**Avis de la Mission Régionale d'Autorité environnementale
de la région Nouvelle-Aquitaine
sur le renouvellement d'autorisation et l'extension d'une carrière
souterraine de calcaire à chaux
sur les communes de Saint-Astier et Montrem (24)**

n°MRAe 2020APNA36

dossier P-2020-9467

Localisation du projet : Saint-Astier et Montrem (24)
Maître(s) d'ouvrage(s) : CHAUX DE SAINT-ASTIER (SAS)
Avis émis à la demande de l'Autorité décisionnaire : Préfet de la Dordogne
en date du : 28 janvier 2020
dans le cadre de la procédure d'autorisation : autorisation environnementale

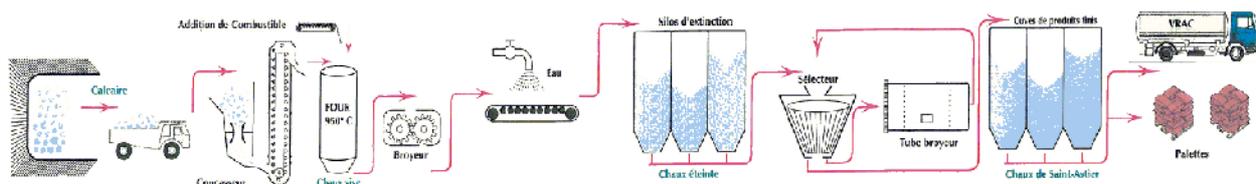
Dans le cas du présent projet, l'étude d'impact se limite aux opérations faisant l'objet de la demande d'autorisation environnementale (cf. schéma reproduit *infra*) et concerne ainsi uniquement les surfaces en renouvellement et en extension pour l'exploitation de la carrière souterraine et les installations de criblage et de concassage.

Elle constate que les enjeux et impacts environnementaux liés aux opérations suivantes restent à traiter :

- Pour les surfaces autorisées et non concernées par la demande de renouvellement : les conditions de remise en état de ces secteurs (mesures prévues pour assurer la stabilité des galeries concernées en particulier) ne sont pas précisées (la remarque a été faite plus haut du manque de représentation cartographique de ces terrains);
- Pour la chaîne de transformation en chaux et l'expédition : l'exploitation souterraine objet de la demande d'autorisation environnementale a des conséquences directes sur ces activités de surface compte-tenu de l'augmentation prévue de la production. Elles ne sont pas analysées dans le dossier;
- Pour l'apport de pierre calcaire d'origine extérieure⁹ (500 t/an maximum) qui serait acheminée en souterrain et traitée par l'installation avant transfert en surface pour cuisson.
